ECE/TRANS/WP.29/2007/77
6 août 2007

Proposition de complément 8 au Règlement n° 112

(Projecteurs émettant un feu de croisement asymétrique)

Communication du Groupe de travail de l'éclairage et de la signalisation lumineuse

Figure 1

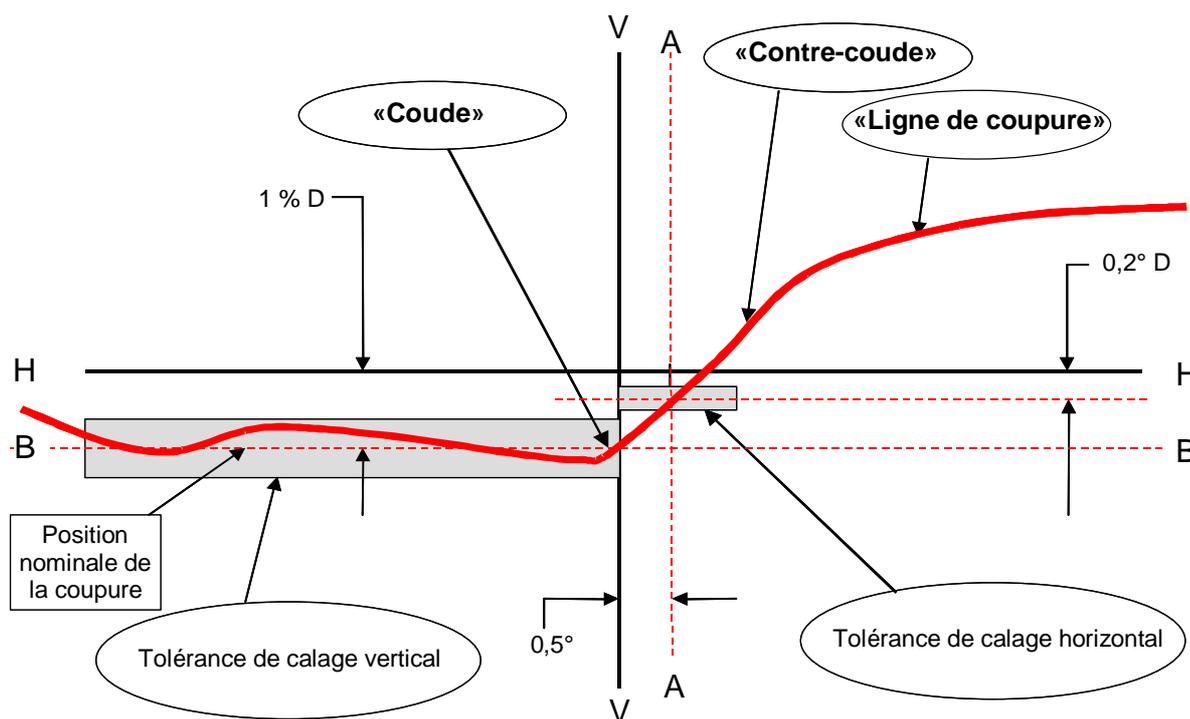
«6.2.1 L'intensité lumineuse du feu de croisement doit être répartie de telle manière qu'il existe une ligne de coupure (voir fig. 1) qui permette de régler correctement le projecteur pour les mesures photométriques et pour l'orientation sur le véhicule.

La ligne de coupure se compose:

- a) Pour les feux de circulation à droite:
 - i) D'une partie horizontale rectiligne à gauche;
 - ii) D'une partie montante "coude-contre-coude" à droite;
- b) Pour les feux de circulation à gauche:
 - i) D'une partie horizontale rectiligne à droite;
 - ii) D'une partie montante "coude-contre-coude" à gauche.

En tout cas, la partie "coude-contre-coude" doit avoir un bord franc.

6.2.2 Le projecteur doit être réglé visuellement à l'aide de la ligne de coupure (voir fig. 1), comme suit:

6.2.2.1 pour le réglage vertical: la partie horizontale de la ligne de coupure doit être déplacée vers le haut à partir d'un point situé au-dessous de la ligne B et réglée sur sa position nominale, soit 1 % (25 cm) au-dessous de l'axe H-H;

6.2.2.2 pour le réglage horizontal: la partie "coude-contre-coude" de la ligne de coupure doit être déplacée:

de droite à gauche pour la circulation à droite avant d'être positionnée horizontalement, de manière:

- Qu'au-dessus de la ligne $0,2^\circ D$, le "contre-coude" ne dépasse pas la ligne A vers la gauche;
- Que sur ou sous la ligne $0,2^\circ D$, le "contre-coude" dépasse la ligne A; et
- Que le point d'inflexion du "coude" se trouve essentiellement sur l'axe V-V;

TABLEAU SYNOPTIQUE DES DURÉES D'ALLUMAGE POUR LES ESSAIS DE STABILITÉ DU COMPORTEMENT PHOTOMÉTRIQUE

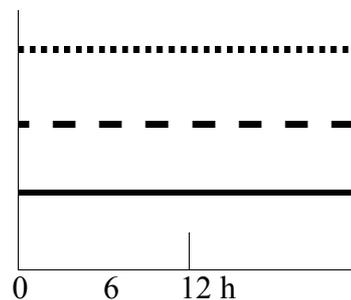
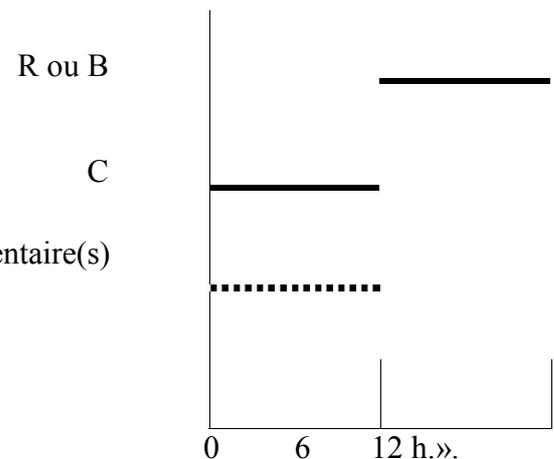
Annexe 4 – Appendice 1, modifier comme suit:

R ou B
 C
 Source lumineuse ou module(s) DEL complémentaire(s) correspond(ent) à l'éclairage en virage

Source lumineuse ou module(s) DEL complémentaire(s)
correspond(ent) à l'éclairage en virage

Figure 1: Mesure de la qualité de la coupure

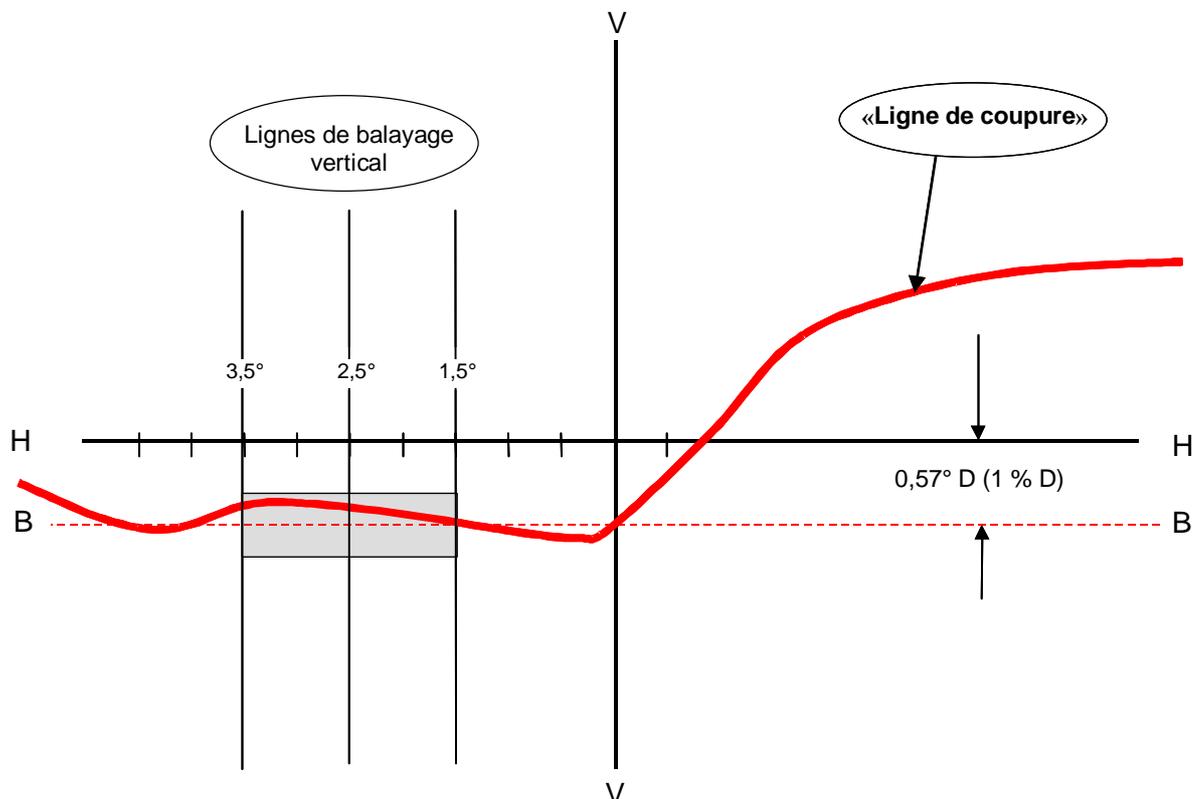
2. MESURE DE LA QUALITÉ DE LA COUPURE

Pour déterminer la netteté minimale, on exécute un balayage vertical de la partie horizontale de la ligne de coupure par paliers angulaires de 0,05°:

Le facteur de netteté G est déterminé par balayage vertical de la partie horizontale de la ligne de coupure à 2,5° de l'axe V-V selon la formule suivante:

La valeur de G ne doit pas être inférieure à 0,13 (netteté minimale) et ne doit pas être supérieure à 0,40 (netteté maximale).

2.3 Linéarité

La partie de la ligne de coupure qui sert au réglage vertical doit être horizontale entre 1,5° et 3,5° de l'axe V-V (voir fig. 1).

Les points d'inflexion de la ligne de coupure sur les lignes verticales à 1,5°, 2,5° et 3,5° sont déterminés par l'équation:

La distance verticale maximale entre les points d'inflexion déterminés ne doit pas dépasser 0,2°.

Figure 2: Réglage vertical et horizontal instrumental – méthode du balayage de la ligne horizontale

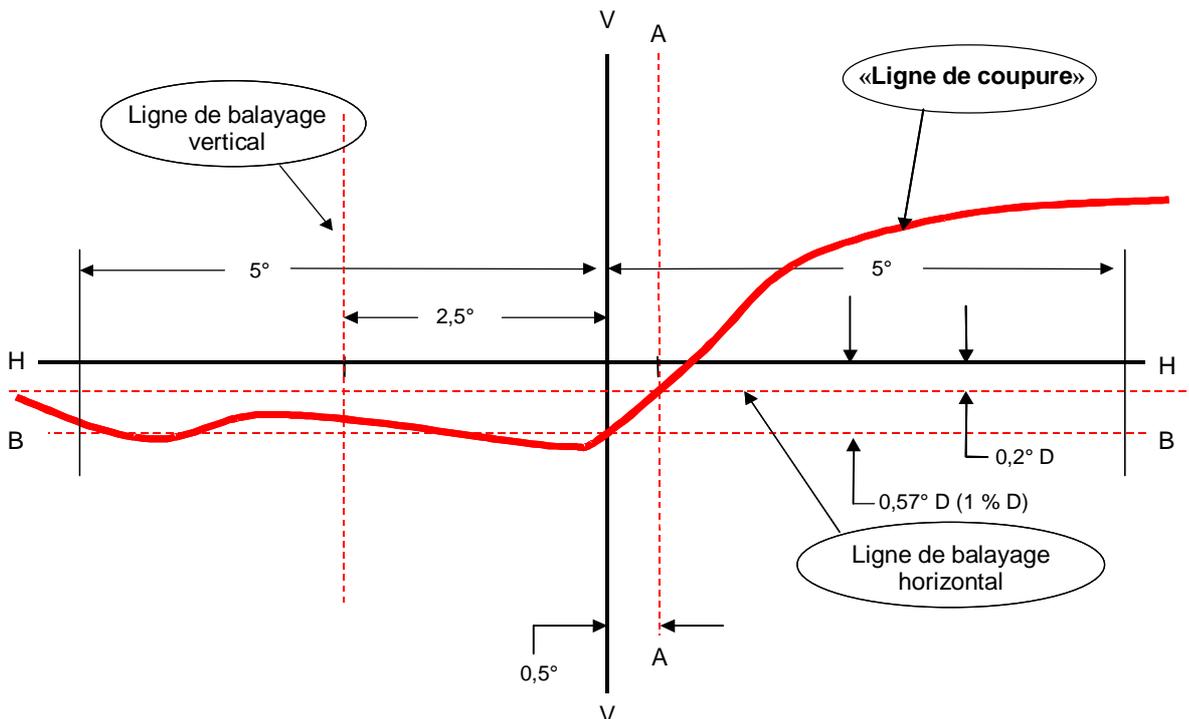
3.1 Réglage vertical

En déplaçant la ligne de coupure vers le haut à partir d'un point situé au-dessous de la ligne B (voir fig. 2), on exécute un balayage vertical de la partie horizontale de la ligne de coupure à $2,5^\circ$ de l'axe V-V. Le point d'inflexion (point où $d^2(\log E) / dv^2 = 0$) est déterminé et placé sur la ligne B située à 1 % au-dessous de la ligne H-H.

3.2 Réglage horizontal

Figure 3: Réglage vertical et horizontal instrumental – méthode du balayage des trois lignes».

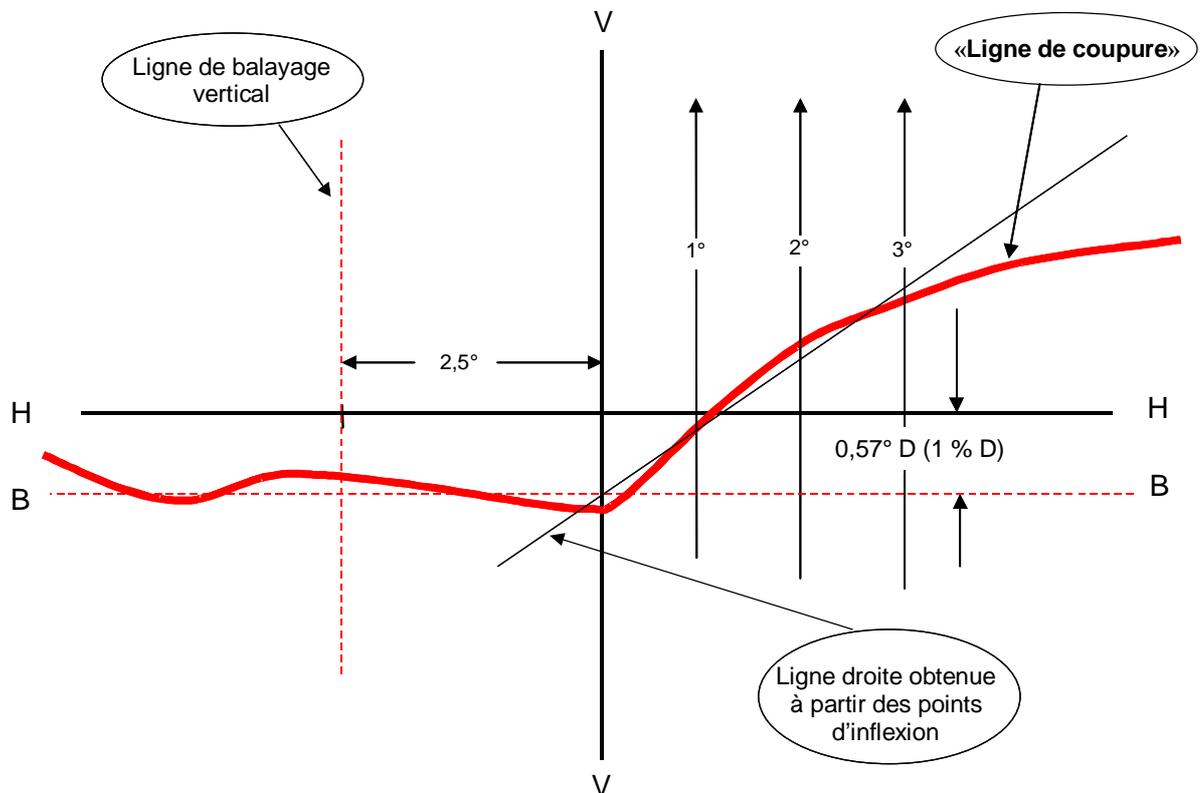
Trois lignes verticales sont balayées entre 2° D et 2° U à 1° R, 2° R et 3° R après le réglage vertical du feu. Aucun des différents facteurs de netteté G maximum déterminés au moyen de la formule:

où β correspond à la position verticale exprimée en degrés, ne doit être inférieur à 0,08. Les points d'inflexion déterminés sur les trois lignes servent à tracer une ligne droite. L'intersection de cette ligne avec la ligne B déterminée lors du réglage vertical doit se trouver sur la ligne V.
